**Всемирный форум для согласования правил
в области транспортных средств**

172-я сессия

**Соглашение 1958 года: Рассмотрение проектов поправок
к действующим правилам, представленных GRB****Предложение по дополнению 2 к поправкам серии 03
к Правилам № 51 (шум, издаваемый транспортными
средствами категорий М и N)****Представлено Рабочей группой по вопросам шума***

Дополнение 2 к поправкам серии 03 к Правилам № 51 (шум, издаваемый транспортными средствами категорий М и N)

Рис. 1
Схематическая диаграмма процесса оценки соответствия ДПУЗ согласно приложению 7

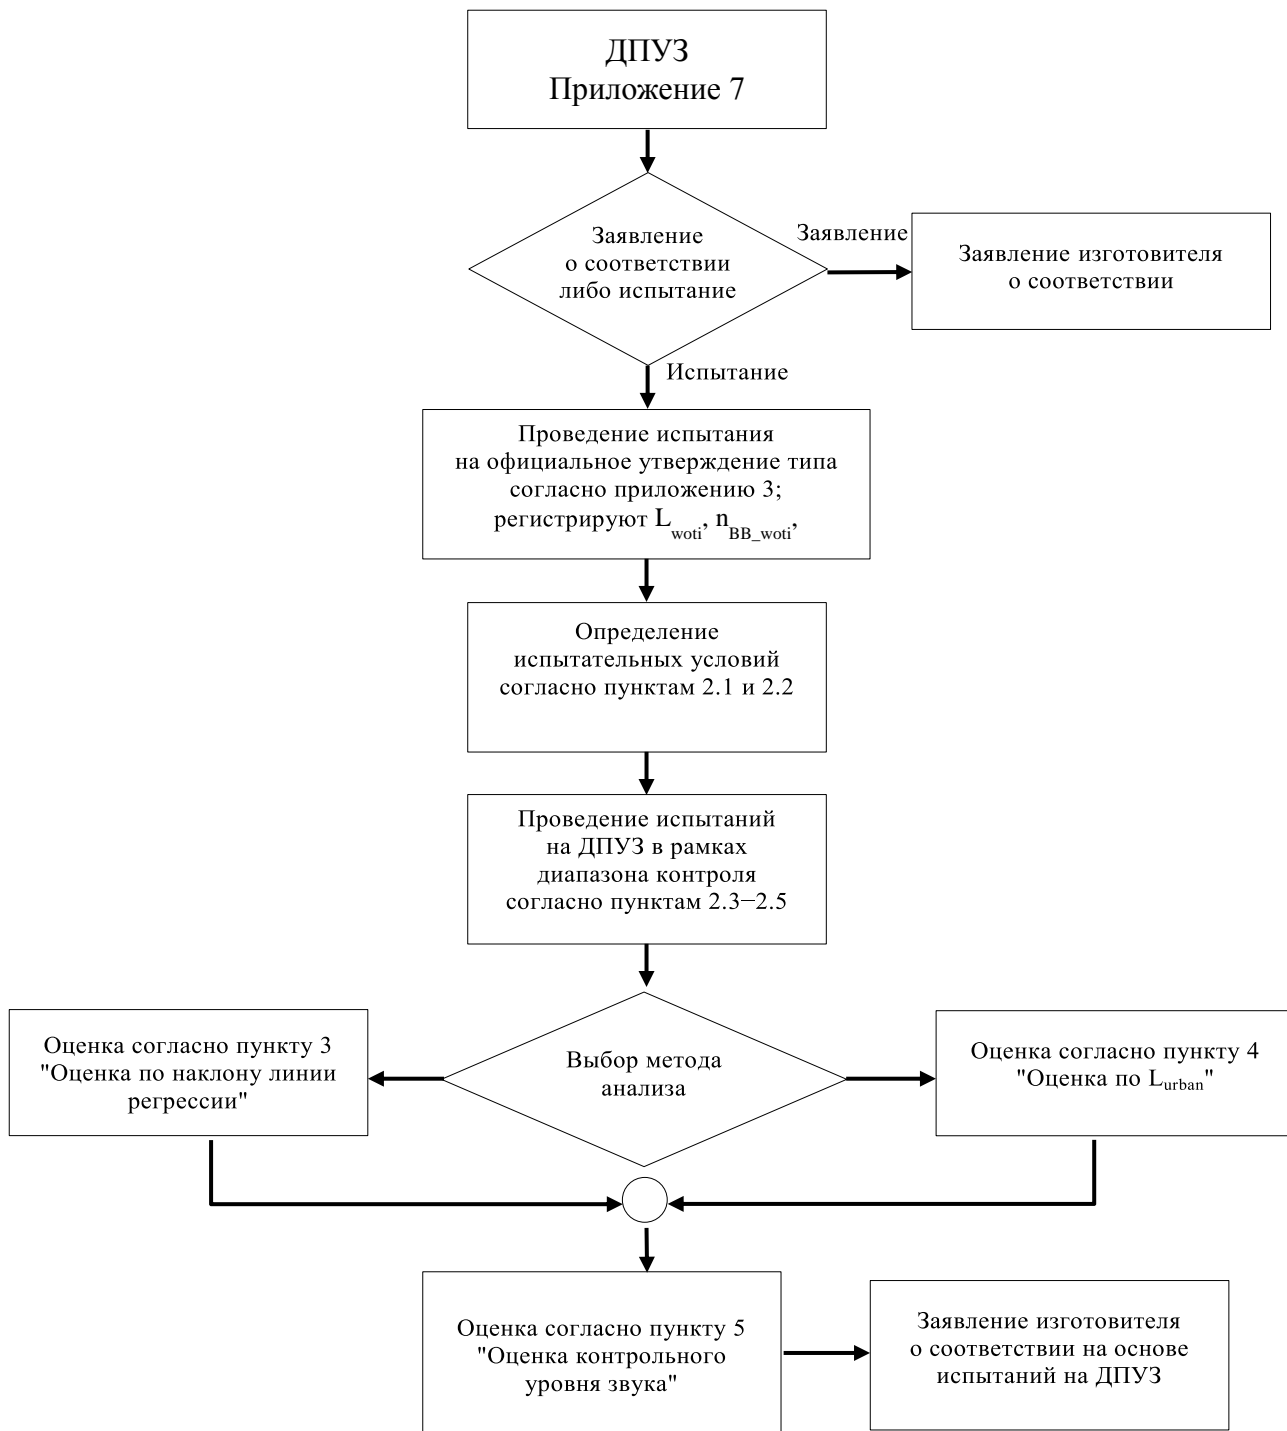
Приложение 7 изменить следующим образом:

1. Общие положения (см. схематическую диаграмму на рис. 1 в добавлении 2)

Рис. 2
Схематическая диаграмма процесса оценки уровня звука транспортного средства согласно пункту 5 приложения 7 "Оценка контрольного уровня звука"

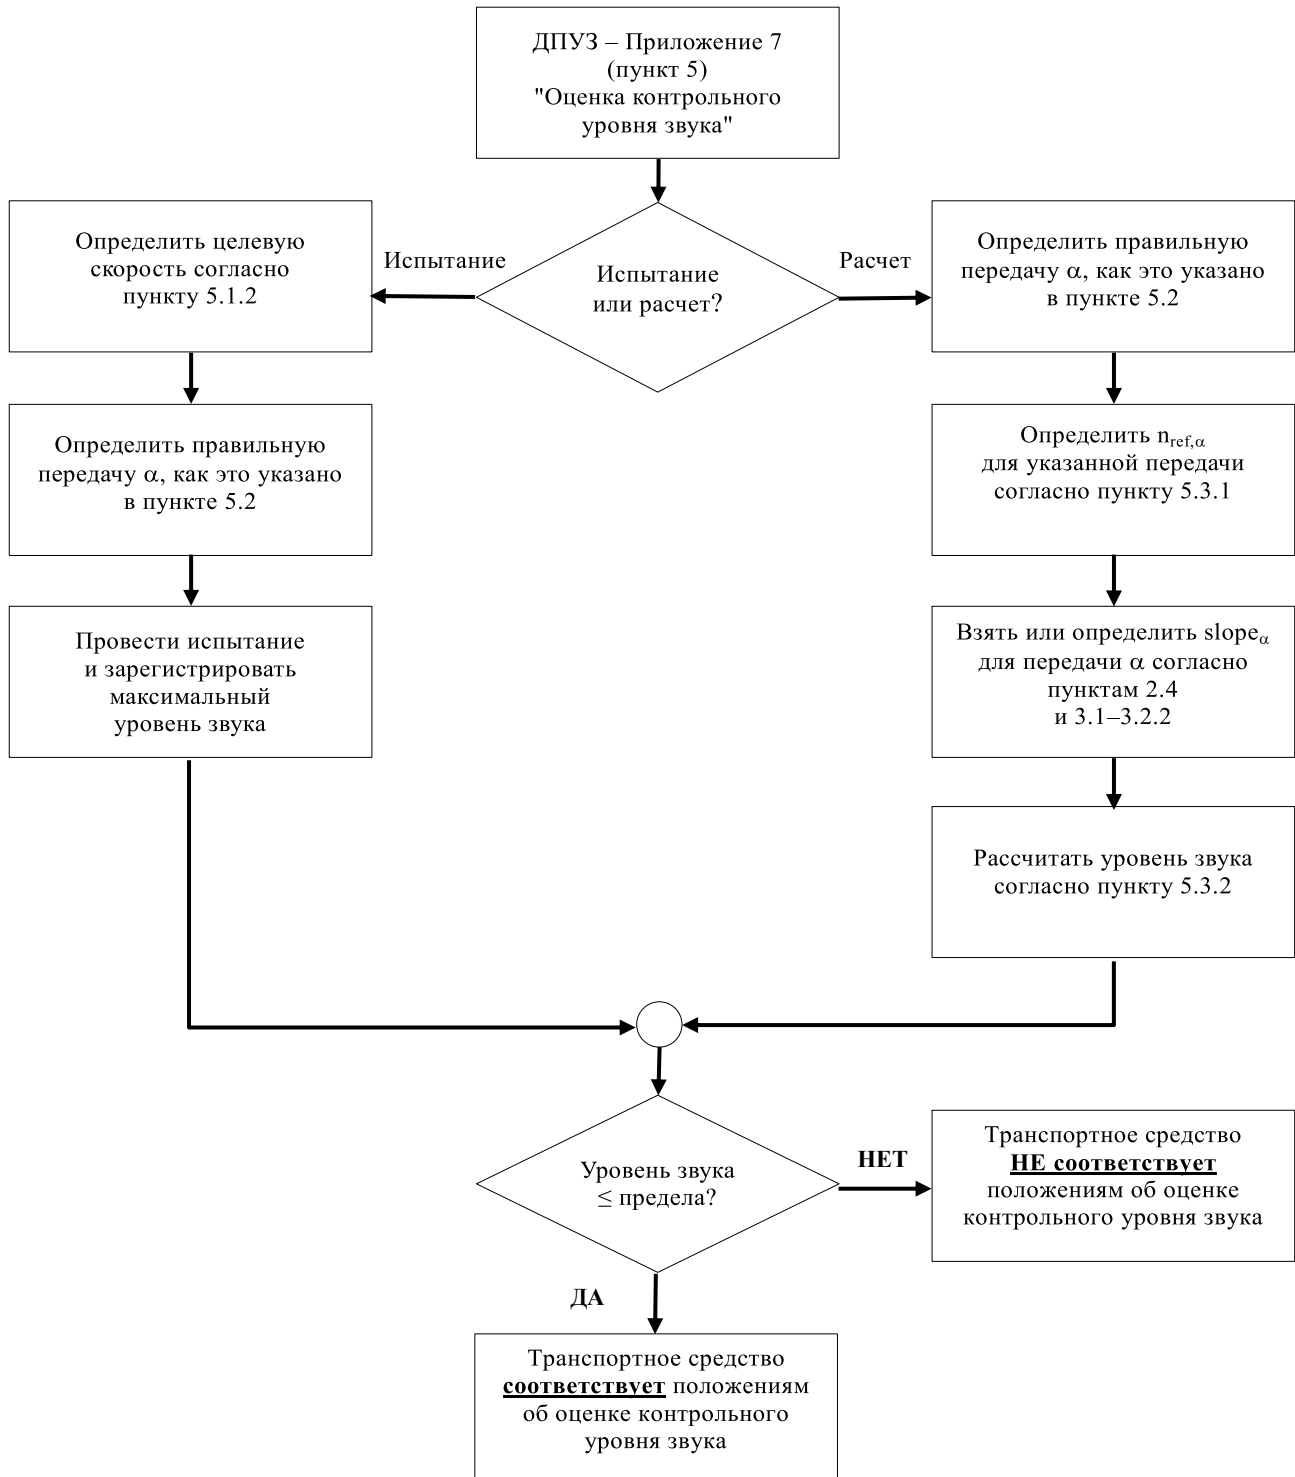
$$\Delta L_{\text{urban_ASEP}} = L_{\text{urban_normalized}} - L_{\text{urban}}.$$
- 4.2.2 Технические требования
- Соответствие ограничениям:
- значение $\Delta L_{\text{urban_ASEP}}$ должно быть меньшим или равным 3,0 дБ(А) + предельное значение³ – L_{urban} .
5. Оценка контрольного уровня звука (см. схематическую диаграмму на рис. 2 в добавлении 2)
- 5.1 Общие положения
- Контрольный уровень звука можно определить путем имитации или на основе непосредственных измерений. Результаты каждого метода оценки должны соответствовать техническим требованиям, указанным в пункте 5.4.
- 5.1.1 Метод имитации⁴
- При имитации контрольный уровень звука оценивают в одной точке на одной конкретной передаче в условиях имитации ускорения до предполагаемой конечной скорости v_{BB} , равной 61 км/ч. Соот-
